改善箇所説明図

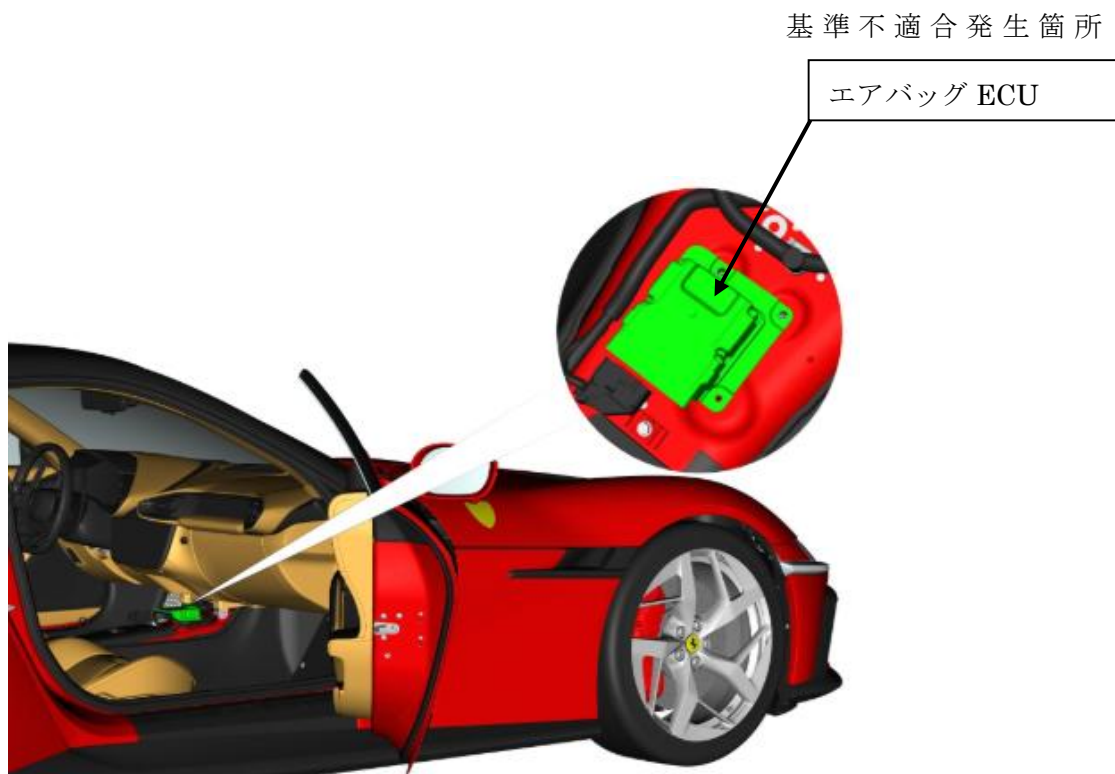
エアバッグ ECU の事故情報記録装置のソフトウェアにおいて、設計検討が不十分なため、ステアリング補正機能のデータが記録されないことがある。そのため、事故後に衝突データを取得した際に、レポートにステアリング補正機能のデータが表示されず、保安基準に適合しない。なお、エアバッグの作動や衝突検知機能への影響はない。

全車両、当該ソフトウェアを対策プログラムに書き換える。

識別: 車台番号打刻の右側に黄色の識別ペイントを塗布する。
